野洲市民病院整備運営評価委員会（平成 29 年 6 月 21 日）の専門部会の
 検証結果・意見についての市の考え方

◆上部構造の構造形式の比較

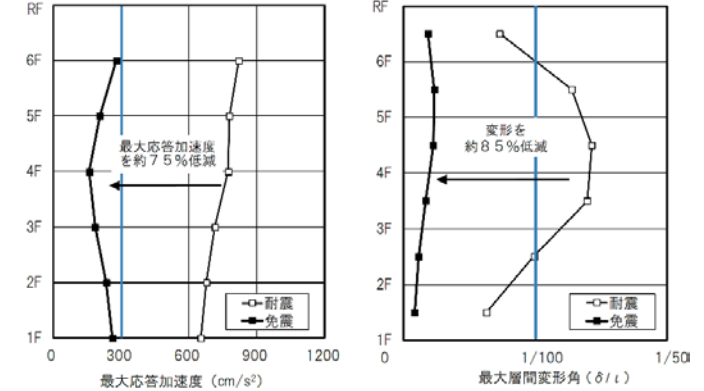
専門部会における指摘事項	市の考え方
免震構造の採用における効果について整理すること。 ※特に、6 階透析部門の影響について	免震構造は、耐震構造と比較して地震の影響による建物の変形が約 11～25%に低減される。また、階ごとの変形量にもほとんど差がないため透析部門を 6 階に設置することは問題ないとする。〔別紙〕 ただし、可動式の機器などについては、地震の揺れの影響を受けるため、固定方法等必要な安全対策を検討する。

項目		耐震構造	制振構造	免震構造		
概念図		<p>上部になるにつれて変位・加速度も大きくなる。 建物の変形が大きい。 建物が直接地盤に支持されている。 地震時の振動</p>	<p>制震装置でエネルギーを吸収する。 建物の変形が比較的小さい。 建物が直接地盤に支持されている。 地震時の振動</p>	<p>各層ともほとんど同じ変位・加速度となる。 建物の変形が小さい。 建物が免震装置で支持されている。 地震時の振動</p>		
耐震性	レベル1（中地震）	躯体：軽微な損傷 ○	躯体：無損傷 ㊦	躯体：無損傷 ㊦		
	レベル2（大地震）	躯体：補修が必要な損傷 △	躯体：軽微な損傷 ○	躯体：ほぼ無損傷 ㊦		
	地上階の加速度	上階ほど大きい △	各階小さくできる ○	各階小さい ㊦		
	建物各階の変位	大きい △	小さくできる ○	極めて小さい ㊦		
	体感強度	早く・大きく揺れる △	やや大きく揺れる ○	ゆっくり揺れる ㊦		
	非構造部材（家具・内外装材・設備）	転倒・落下の可能性が大きい △	転倒・落下の可能性が比較的小さい ○	転倒・落下の可能性が極めて小さい ㊦		
施工性	工期 普通 ○	普通 ○	長い △			
経済性	イニシャルコスト	普通 ○	やや高い △	やや高い △		
	ランニングコスト	大地震時に躯体の補修が必要 △	少ない ○	少ない ○		
実績	小規模な病院の事例は多い ○	病院の事例は少ない △	大規模な病院の事例が近年増加 ○			
本建物への適用	耐震要素を適切に配置できる平面計画が重要 ○	平面計画によっては適切な装置配置が難しい △	上部構造は自由度の高い平面計画が可能 ㊦			
総合評価	○		△		㊦

本建物は災害時に人命の安全確保だけでなく、災害時の拠点として機能し続けるために、躯体・院内の医療機器や設備・内外装材の損傷を最小限に留める必要があります。
以上の観点から構造形式は災害時の人命の安全確保が図れ、躯体・非構造部材の損傷が極めて少ない『免震構造』が最適であると判断します。
